Number	G1-3
Score	132 / 487
Rank	22位

減点ポイント(不良例)

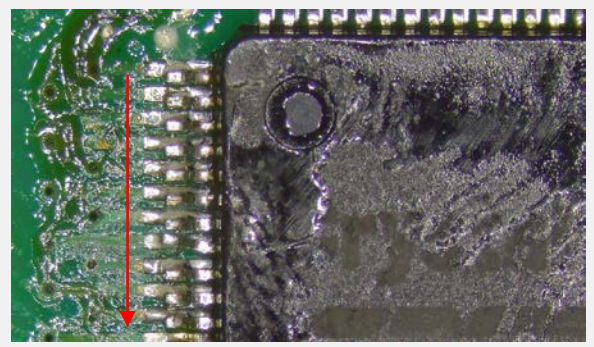
はんだ不足
IPC-A-610G 8.3.2を参照

リードサイドのはみ出し
IPC-A-610G 8.3.5を参照

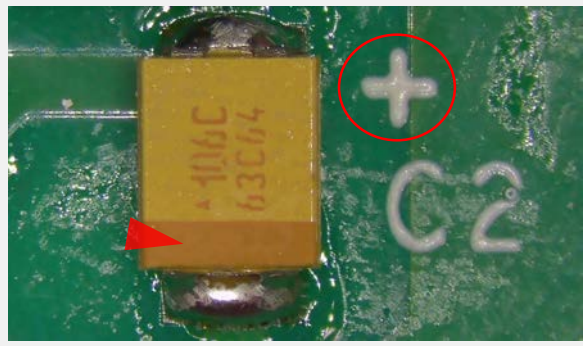
取付方向相違
IPC-A-610G 7.1.1.1を参照

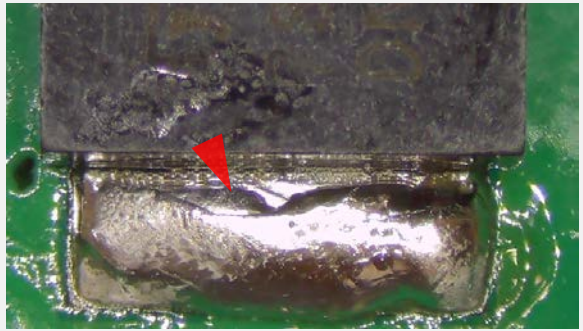
コールドはんだ接合
IPC-A-610G 5.2.5を参照
